STELLUNGNAHME DER STADT EMMERICH AM RHEIN

Zum Planfeststellungsverfahren nach § 18 Allgemeines Eisenbahngesetz (AEG) für den 3-gleisigen Ausbau der Strecke „ABS 46/2 Grenze D/NL – Emmerich – Oberhausen“

Planfeststellungsabschnitt (PFA) 3.5 Emmerich – Elten

Abbildung 2 Auszug aus dem Lageplan der DB AG

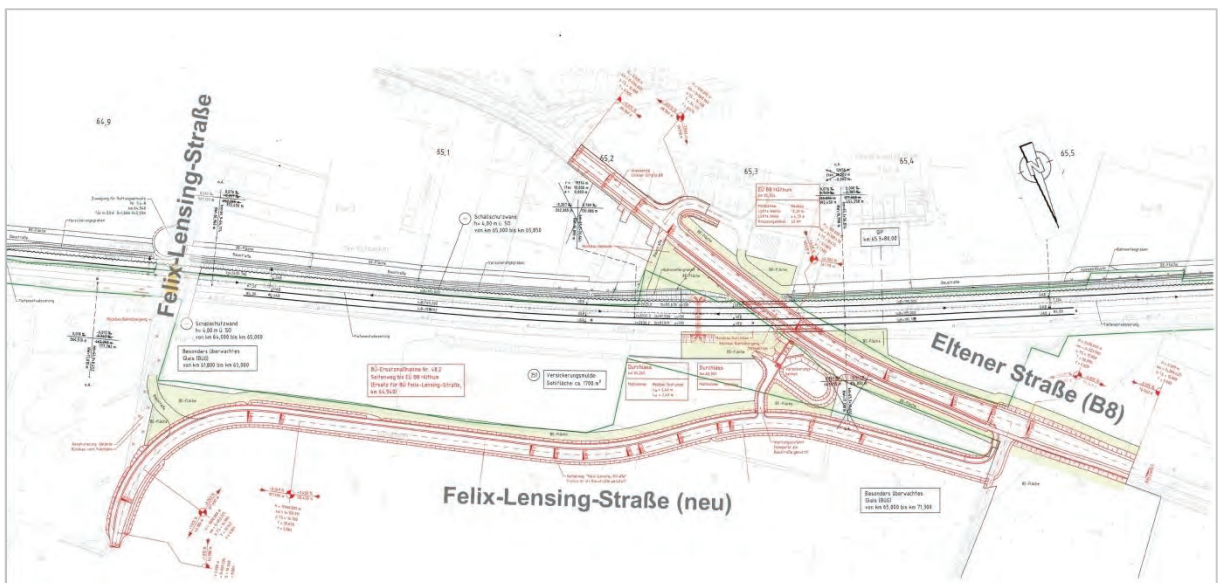
Er vertritt jedoch die Auffassung, dass der Seitenweg bahnnah, über die ehem. Hausmülldeponie und südlich des Wäldchens zu verlaufen hat.

Des Weiteren möchte die Stadt Emmerich am Rhein ausdrücklich darauf hinweisen, dass sie den Bau einer Eisenbahnüberführung für Fußgänger und Radfahrer im Verlauf der Felix-Lensing-Straße unterstützt, diese Maßnahme aufgrund des konsensualen Zwanges jedoch nicht weiter verfolgt hat.

Abbildung 9 Geh- und Radweg

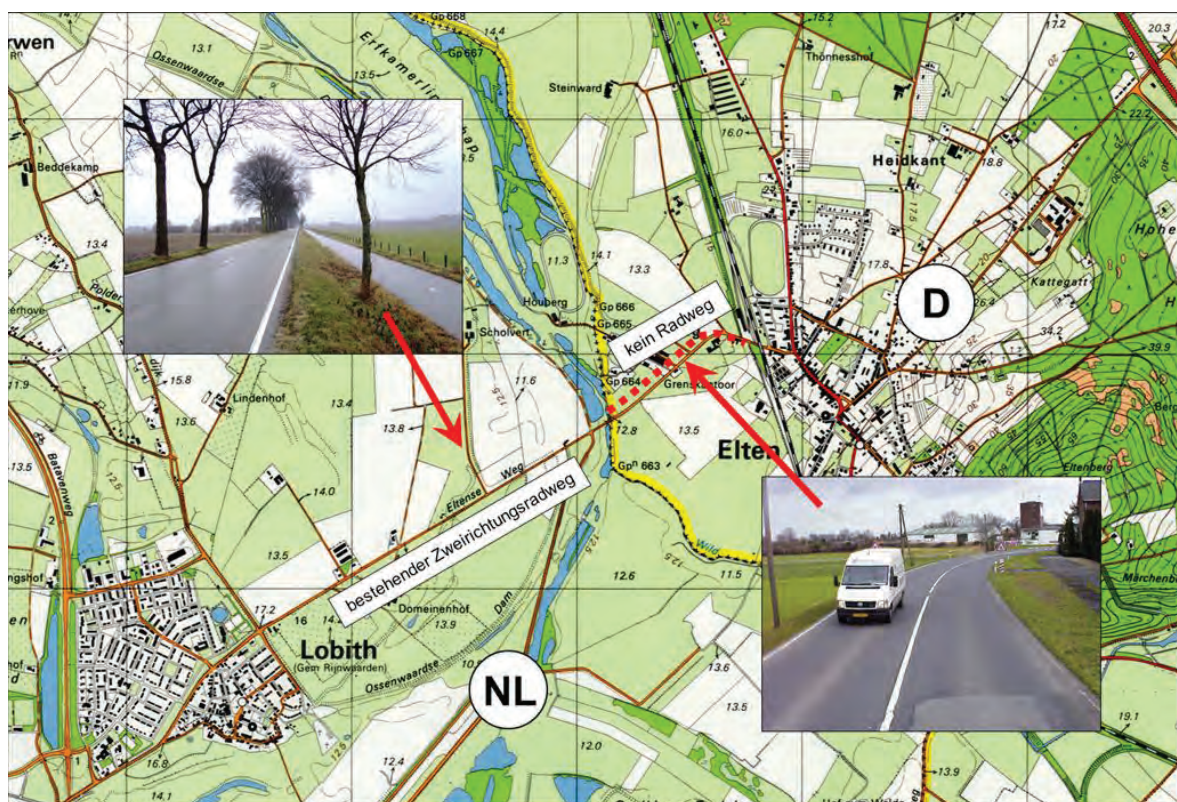
Sollte die Nebenanlage nun auf der südlichen Seite verbleiben, hieße dies, dass Fußgänger und Radfahrer zukünftig, nach Umsetzung des Landesstraßenbauprogramms, die Landstraße queren müssten.

Zur Vermeidung dieser zukünftigen Querungs- und somit potentiellen Unfallstelle für Radfahrer und Fußgänger kann die Stadt Emmerich am Rhein dem südlichen Verlauf der Geh-, Radweges in keinem Falle zustimmen und fordert eine Verlegung auf die nördliche Fahrbahnseite.

Abbildung 15 Auszug aus dem Bauwerksplan der DB AG

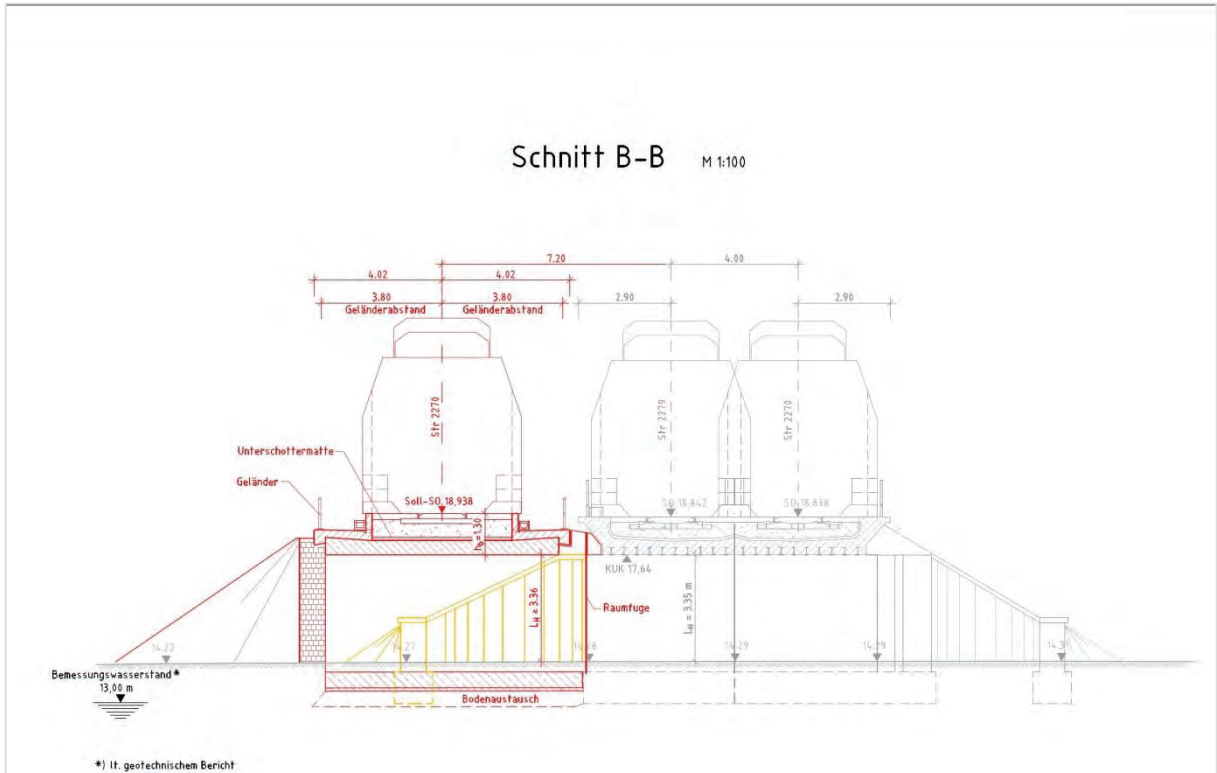
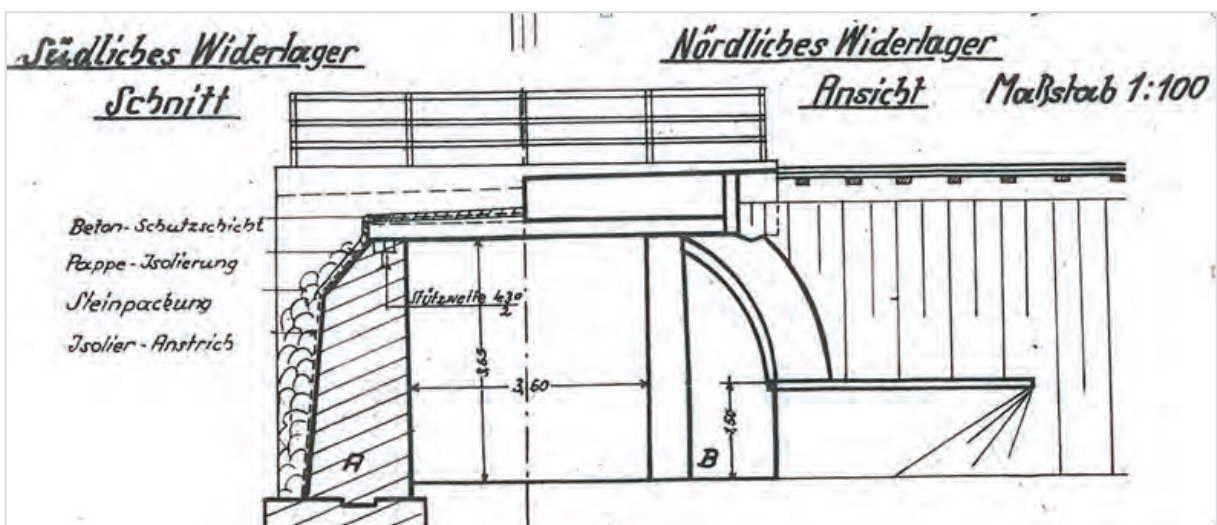
Die Stadt Emmerich am Rhein lehnt diese Planung grundsätzlich ab.

Sie fordert die Errichtung eines neuen dreigleisigen Überführungsbauwerkes mit einer lichten Höhe von 4,50 m.

Abbildung 19 Auszug Planungen Landesbetrieb Straßenbau NRW

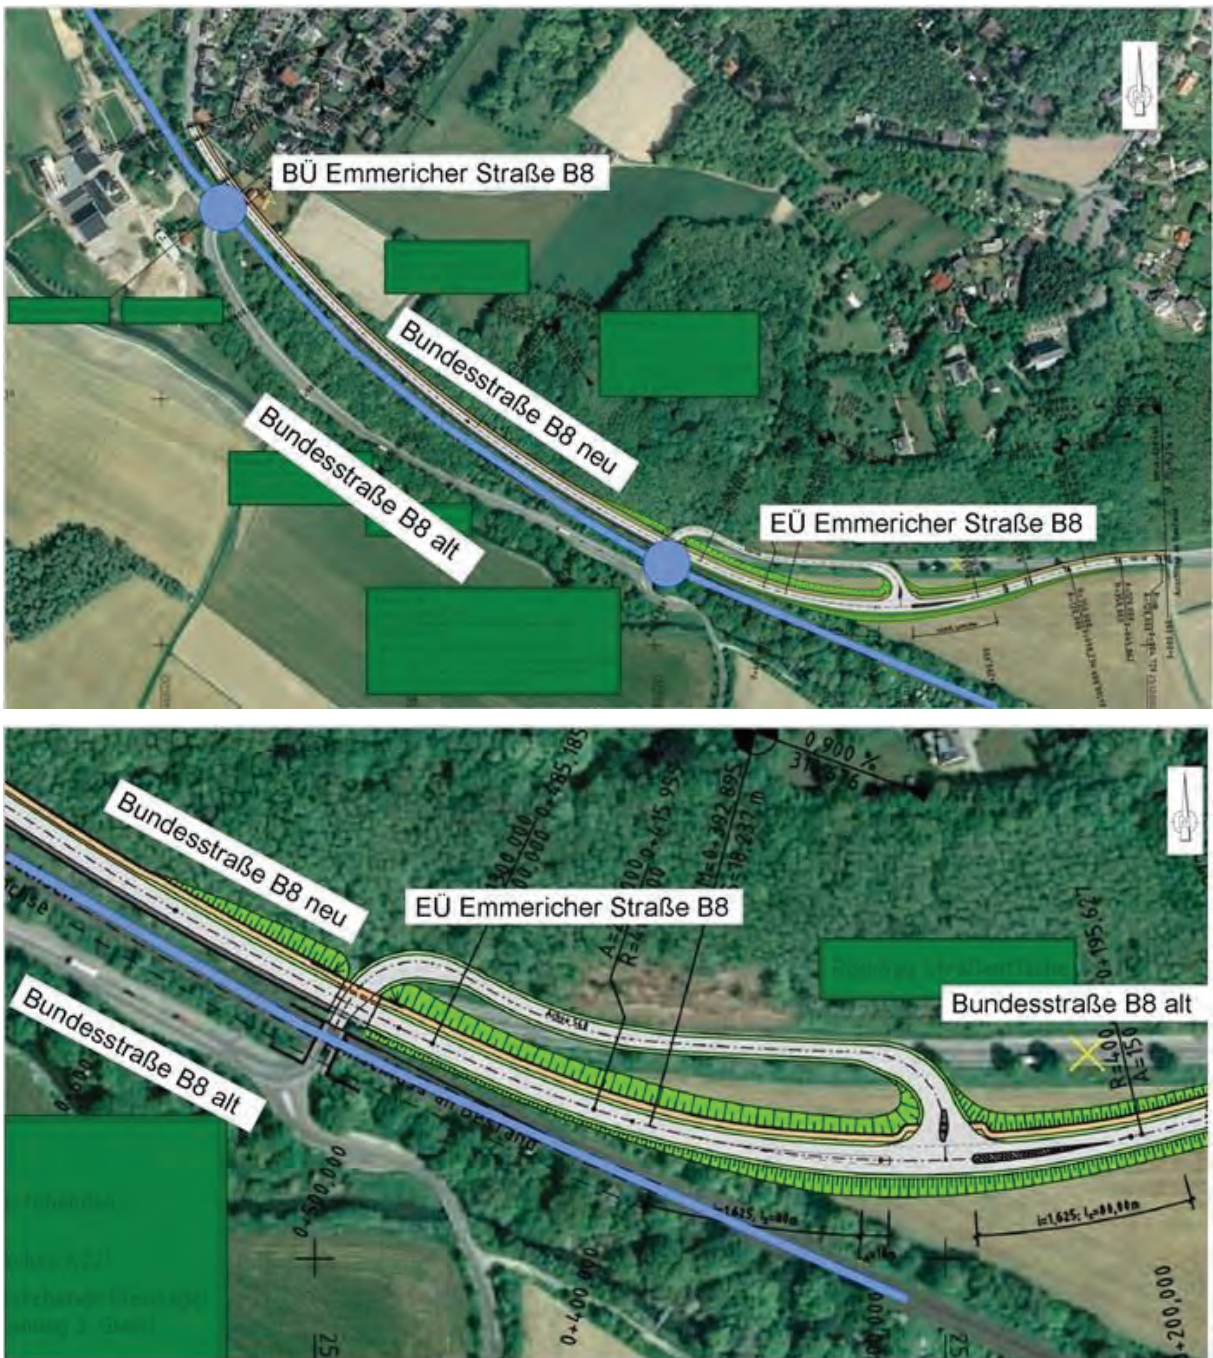
Die Stadt Emmerich am Rhein stimmt der vorgelegten Planung, der Errichtung einer Straßenüberführung an der Nordseite und einer Eisenbahnüberführung an der Südseite des bestehenden Bauwerkes (Viadukt), nicht zu.

Sie besteht auf ein Gesamtbauwerk. Diese beinhaltet nicht nur die Errichtung eines neuen Bauwerkes für alle drei Gleistrassen, sondern auch die Berücksichtigung des durch den Landesbetrieb Straßenbau NRW geplanten Bauwerkes zur Führung der B8 neu über die jetzige B8. Dieses Gesamtbauwerk verfügt über ausreichend breite Nebenanlagen. Die Bundesstraße 8 alt verläuft in einem spitzen Winkel unter der EÜ/SÜ.

Abbildung 21 Lageplan DB AG / Lage der Bauwerke

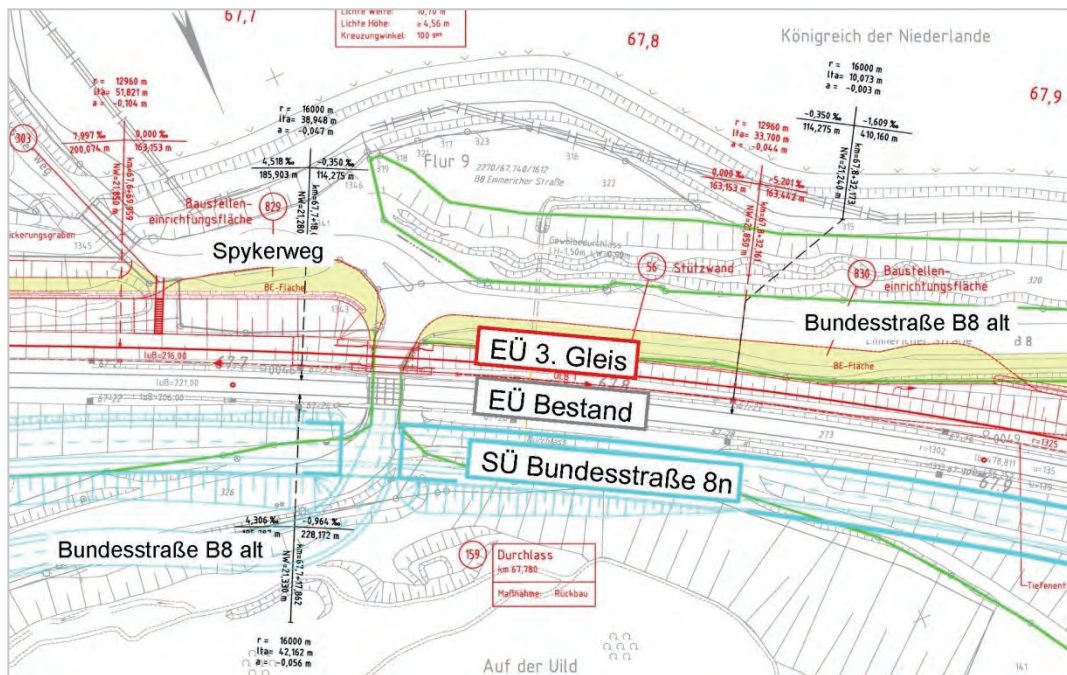
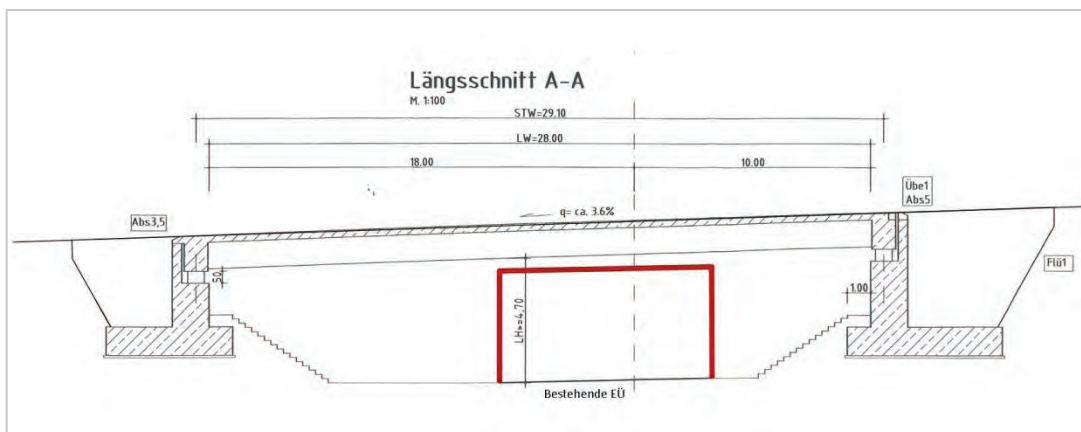
Ein verkehrsgerechter Querschnitt für den Begegnungsfall Lkw/Lkw mit einseitigen Geh-/Radweg besteht nicht.

In den Planungen der DB Netz AG und des Landesbetriebes Straßenbau NRW entfällt der Geh-, Radweg auf der B8 alt ab der Überführung in Fahrtrichtung Emmerich; erst ab der Einmündung auf die B8n ist wieder ein Geh-, Radweg vorhanden.

Abbildung 33 Zuwegungskonzept während der Bauphase

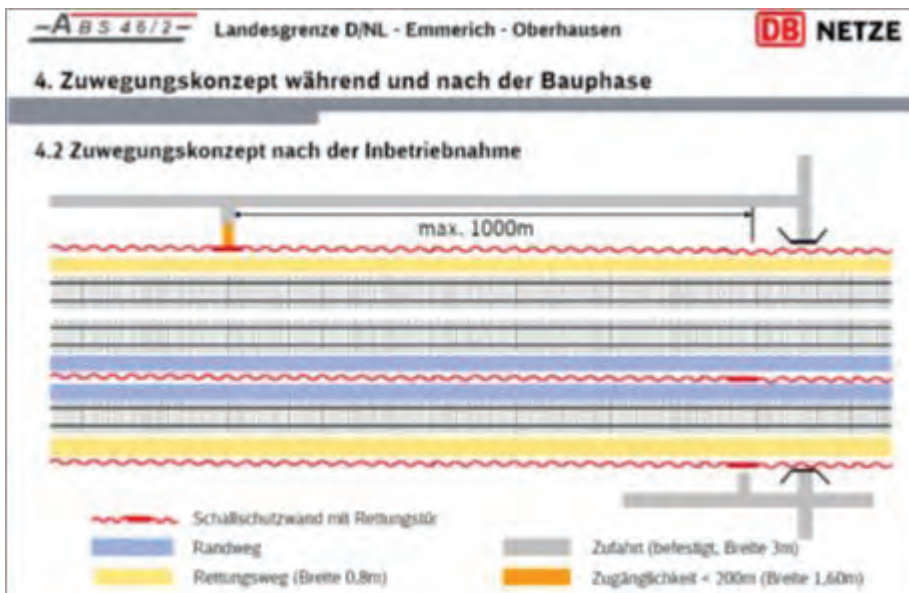
Erläuternd muss angemerkt werden, dass die Anlage 3.4 ‚Zuwegungen für Rettungseinsätze‘ im PFA 3.5 die von der DB geplanten Rettungszufahrten aufgrund des zweimaligen Seitenwechsels zwischen Bahnlinie und Bundesstr. 8 in fünf Fällen auf südlicher und in drei Fällen auf nördlicher Seite der Bahnlinie liegen.
